## **59. Änderung des Flächennutzungsplans der Samtgemeinde Gellersen**

Bericht zur Prüfung, Abwägung und Behandlung der Öffentlichkeit

nach § 3 Abs. 2 Baugesetzbuch (BauGB) eingegangenen Stellungnahmen

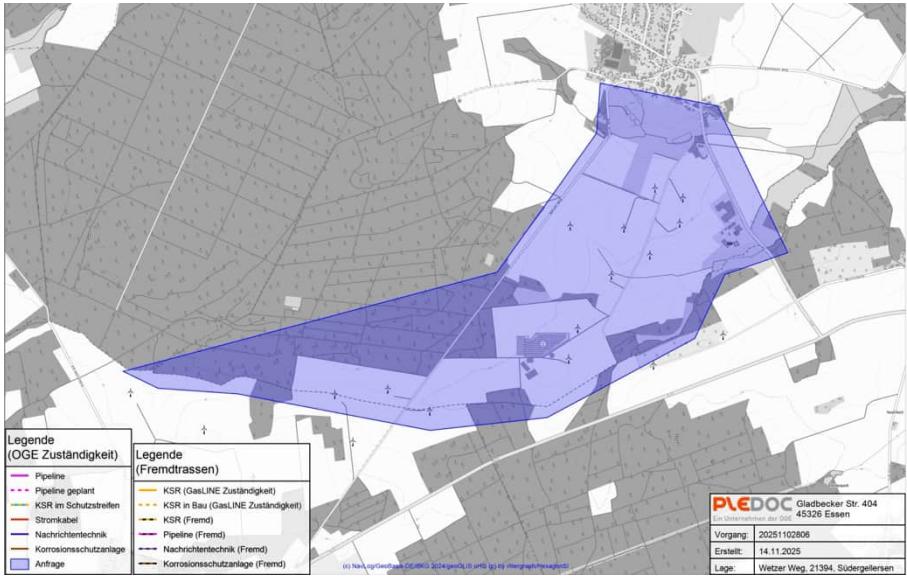
2.4	<p><b>Höhe der WEA und Lärm</b></p> <p>Ein weiterer Punkt ist die Höhe der Windkraftanlagen. Durch die Höhe werde deutlich größere Lärmbelästigung erzeugt als von kleineren Anlagen. Bestes Beispiel ist die zuletzt gebaute Anlage, die bei richtiger Windrichtung und Windstärke hohe Lärmmissionen erzeugt.</p> <p>Ich schlage daher vor, an verschiedenen Stellen in der Gemeinde Südergellersen Lärmessstationen zu errichten, um bei einer Überschreitung des Lärmpegels die Windkraftanlagen abzuregeln.</p>	<p><b>Die Stellungnahme wird nicht gefolgt.</b></p> <p>Zu: <u>Schall siehe Nr. 6.1, Nr. 21.48, Nr. 21.53, Nr. 21.65, Nr. 21.66</u></p> <p>Die Höhe der Windenergieanlagen wird bei der Ermittlung der Schallimmissionen ausdrücklich berücksichtigt. Für moderne, hohe Windenergieanlagen kommen anerkannte Berechnungsverfahren (u. a. das sogenannte Interimsverfahren) zur Anwendung, die speziell für hohe Schallquellen entwickelt wurden.</p> <p>Die Schallimmissionen werden im Rahmen eines Schallgutachtens an den maßgeblichen Immissionsorten gemäß TA-Lärm ermittelt. Maßgeblich sind dabei alle erkennbaren Gebäude mit Wohnnutzung im Umfeld der Anlagen, unabhängig davon, ob diese aktuell bewohnt sind.</p>

<p>Die Errichtung dauerhafter Lärmessstationen im Samtgemeindegebiet ist fachlich nicht geeignet, da Messungen keine eindeutige Zuordnung der erfassten Geräusche zu einzelnen Schallquellen oder einzelnen Windenergieanlagen erlauben. Eine Unterscheidung zwischen Anlagengeräuschen, Windgeräuschen oder anderen Umgebungsgeräuschen ist messtechnisch nicht möglich.</p> <p>Die abschließende Beurteilung der Schallsituation erfolgt im Immissionsschutzrechtlichen Genehmigungsverfahren nach dem Bundes-Immissionsschutzgesetz (BImSchG). In diesem Verfahren werden bei Bedarf verbindliche Nebenbestimmungen zum Betrieb der Anlagen festgelegt, beispielsweise schallreduzierte Betriebsweisen oder Abregelungen bei bestimmten Windbedingungen, um die Einhaltung der zulässigen Immissionsrichtwerte sicherzustellen.</p>

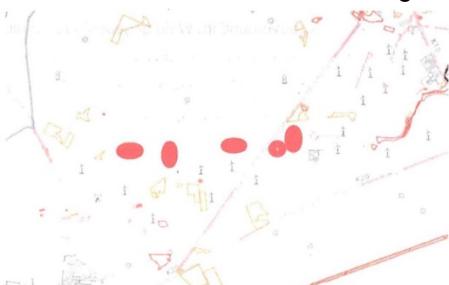
<p>hören: Feldlerche, Heidelerche, Wespenbussard, Fischadler, Seeadler, Bekassine, Lachmöwe, Sumpfohreule, Rotmilan, Schwarzmilan, Rauhautfledermaus, Großer Abendsegler, Kleinabendsegler, Mopsfledermaus“<sup>7</sup></p> <p>„Die Liste der charakteristischen Vogel- und Fledermausarten im Sinne Art. 1 lit. e FFH-RL ist übernommen aus SSYMANKE L. (2020,2 022), sofern das Vorkommen der entsprechenden Arten nicht aus geografischen Gründen ausgeschlossen ist. Einbezogen wurden dabei nicht nur die in Anlage 1, Abschnitt 1 zu § 45b Abs. 1 bis 5 BNatSchG spezifizierten Arten, sondern auch die nach fachwissenschaftlichen Erkenntnissen zusätzlich als kollisionsgefährdet eingestuften. Hier ist darauf zu verweisen, dass die charakteristischen Arten im Sinne der FFH-RL keiner ausdrücklichen Erwähnung im Standarddatenbogen bedürfen. Von daher greift der Verzicht auf die Berücksichtigung kollisionsgefährdeter Vogel- und Fledermausarten im Umfeld von FFH-Gebieten zu kurz, wenn darauf abgestellt wird, dass keine entsprechenden Arten im Standarddatenbogen aufgeführt seien.</p> <p>Zusätzlich zur Kollisionsgefährdung ist im Übrigen auch das habitatschutzrechtliche Verbot einer erheblichen Störung zu berücksichtigen. Betriebsbedingte Störungen durch WKA gehen nach den bisherigen Erkenntnissen deutlich über einen Puffer von 75 m hinaus [...]. Aus Fachkonventionen zur Beurteilung der Störwirkungen des Straßenverkehrs (GARNIEL ET AL. 2007; GARNIEL UND MIERWALD 2010) ist bekannt, dass die Effekte bis 500 m weit reichen können. Bis jetzt liegen keine belastbaren wissenschaftlichen Erkenntnisse vor, die belegen, dass dies durch die vergleichbare Kombination von Störreizen (Lärm, Bewegung, Lichteffekte) bei Windkraftanlagen anders sein könnte.</p> <p>Für die Beachtlichkeit der kollisions- und störungsempfindlichen Erhaltungsziel- bzw. charakteristischen Arten kommt es nicht darauf an, dass diese Tiere zum Zeitpunkt der Prüfung in den kritischen Bereichen auch ermittelt wurden. Es reicht vielmehr, dass geeignete Habitatstrukturen bzw. in Bezug auf die charakteristischen Arten die entsprechenden LRT im Wirkbereich des künftigen Vorhabens liegen. Wirken die Störreize in die Gebiete hinein, bedeutet dies somit über die Verschlechterung der Habitatbedingungen für die charakteristischen Arten auch eine Verschlechterung der LRT-Flächen“<sup>8</sup>.</p>	<p>Die statistische Antreffwahrscheinlichkeit kollisionsgefährdeter Arten ist nach Auffassung der Gemeinde als Planungsträger kein geeignetes Mittel zur Steuerung der Ausweisung von Flächen für die Windenergie auf der Ebene des Flächennutzungsplans. Für die kollisionsgefährdeten Groß- und Greifvögel ist die Datenbasis durch die beim NLWKN vorliegenden Daten zu Horsten und die vorhandenen Erfassungen relativ gut, sodass die tatsächliche Verteilung der Arten im Raum herangezogen werden kann. Die Autoren selbst (Frank et al.) weisen auf die Unsicherheiten hin und betonen, dass die statistische Antreffwahrscheinlichkeit ggf. nur dann herangezogen werden sollte, wenn nicht bessere Daten, z. B. aus Erfassungen, vorliegen. Rasterzellen mit einem Konfidenzintervall &gt; 0,4 weisen eine "hohe Unsicherheit auf" und sollten nach Einschätzung der Autoren nur mit äußerster Vorsicht betrachtet werden. Im Bereich der Niederung des Südergellerser Bachs (FFH-Gebiet Nr. 71) sind solche hohen Konfidenzintervalle &gt; 0,4 z. B. bei Baumfalke, Rotmilan, Seeadler, Uhu, Wespenbussard und Wiesenweihe gegeben.</p>

<p>Damit ist die im Umweltbericht getätigte Aussage, dass „gemäß den vorliegenden Daten [...] keine Gebiete mit landesweit bedeuten dem Vorkommen einer in Anhang IV der FFH-Richtlinie aufgeführten Art vom Vorhaben betroffen“<sup>9</sup> sind, zu widerlegen. Die Beurteilung von Artenschutz kann nur unter Hinzuziehen eines habitschutzrechtlichen Maßstabs erfolgen.</p> <p>Um existierende Lücken in der Datenlage im Landkreis Lüneburg zu schließen, hat Dr. Schreiber in seinem Gutachten zum RROP (Juli 2025) schon auf Ebene der Raumplanung auf die „Auswertungen des DDA (FRANKE TA L. 2024)“<sup>10</sup> hingewiesen. Es steht mit den „DDA-Unterlagen, die ausdrücklich zum Zweck der Windkraftsteuerung vom Bundesamt für Naturschutz mit Mitteln des Bundesministeriums für Umwelt, Naturschutz, nukleare Sicherheit und Verbraucherschutz in Auftrag gegeben worden sind“<sup>11</sup>, „ein einheitlicher, digital zugänglicher Datensatz zur Beurteilung der artenschutzrechtlichen Wertigkeit des Kreisgebietes zur Verfügung“<sup>12</sup>. In „die Antreffwahrscheinlichkeiten der vom Gesetzgeber als kollisionsgefährdet konkretisierten Arten [sind] [...] die Adebar-Daten des letzten bundesweiten Brutvogelatlanen zusammen mit aktuellen Funden aus den ornitho-Datenbeständen, kombiniert mit einer einheitlichen Bewertung der Habitateignung [eingeflossen]. Die Darstellung auf einer 1x1 km-Rasterbasis und Abstufung in der Antreffwahrscheinlichkeit bietet die derzeit beste verfügbare Datengrundlage, um das Kollisionsrisiko für die Artenauswahl nach Anlage 1 zu § 45 Abs. 1 bis 5 BNatSchG zu beurteilen.“<sup>13</sup> Mit Hilfe dieses Datensatzes ergeben sich folgende Beurteilung der artenschutzrechtlichen Wertigkeit der Vorrangfläche bzw. Fläche der FNP Änderung: „[...] Vorranggebiet Windenergienutzung A ME_GEL_ILM_01 Aufgrund der großen Nähe zum FFH-Gebiet DE2628331 und wegen des Reichtums an LRT im Gebiet kann ein signifikant erhöhtes Kollisionsrisiko für die nachfolgend aufgelisteten charakteristischen Arten nicht ausgeschlossen werden: Wespenbussard, Fischadler, Seeadler, Bekassine, Lachmöwe, Sumpfohreule, Rotmilan, Schwarzmilan, Rauhautfledermaus, Großer Abendsegler, Kleinabendsegler, Mopsfledermaus.</p>

<p>Aufgrund der Potenzialabschätzungen des DDA zum Auftreten kollisionsgefährdeter Arten ist mit einem Auftreten dieser Arten zu rechnen: Baumfalke, Rohrweihe, Rotmilan, Schwarzmilan, Seeadler, Uhu, Wespenbussard, Wiesenweihe“<sup>14</sup></p> <p>Das entsprechende Kartenmaterial entnehmen Sie bitte dem Gutachten von Dr. Schreiber im Anhang.</p>
